CQC标志认证 试验报告

☐新申请 ☒变更 ☐监督 ☐复审 ☐其他:

申请编号: V2023CQC001121-1087340

产品名称: 交换机(集线器功能)

图2 外观（红色方框处为铭牌位置）

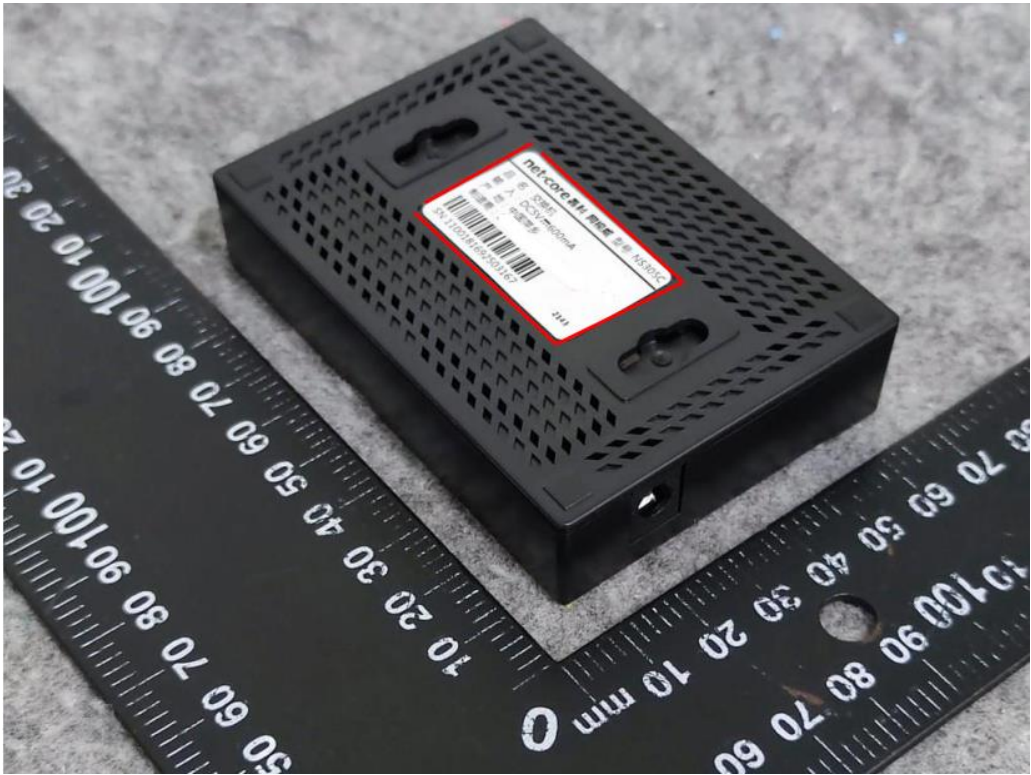
3. 变更电源适配器	见原报告	本次删除: 型号: ES085E-X050100X0C (证书号: 2019010907170748) 本次增加: 型号: ES085E-X050060X0C (证书号: 2019010907170748)
4. 更新产品铭牌	见原报告	本次变更: 详见安全描述报告样品照片
